PRODUCT CHANGE NOTICE

PCN 编号	PCN20191230-1 _HC32L130HC32F030HC32L136 提 高烧录速度	发行人：魏鹏	发行日期： 2019/12/30
客户名称	NA	联系人：NA

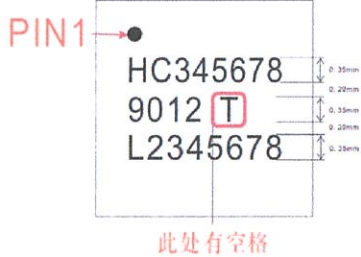
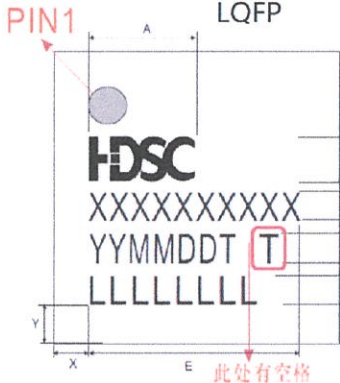
<p>注意：</p> <p>1) HC32L130HC32F030HC32L136 的所有料号均进行了本次变更；</p> <p>2) 变更后的料号在芯片丝印上以字符 T 进行区分有如下标记的进行区分 (注意红框标出的 T 字符，和正常丝印字符间有一个空格以备区分)</p> <div style="display: flex; justify-content: space-around;"> <div style="text-align: center;"> <p>QFN</p>  <p>此处有空格</p> </div> <div style="text-align: center;"> <p>LQFP</p>  <p>此处有空格</p> </div> </div> <p>3) 2020 年开始执行的华大新版丝印，字符 T 在 Revision Code 上体现。 (详见 PCN20191210-001 封装印章丝印格式更改)</p>
<p>变更生效日期或产品 Date Code 说明：NA</p>	
<p>华大半导体 MCU 事业部工程经理签署：[Signature]</p> <p>日期：2019.12.31</p> 	
<p>客户 _____ 部确认意见：</p> <p style="text-align: right;">签署：</p> <p>日期：</p>
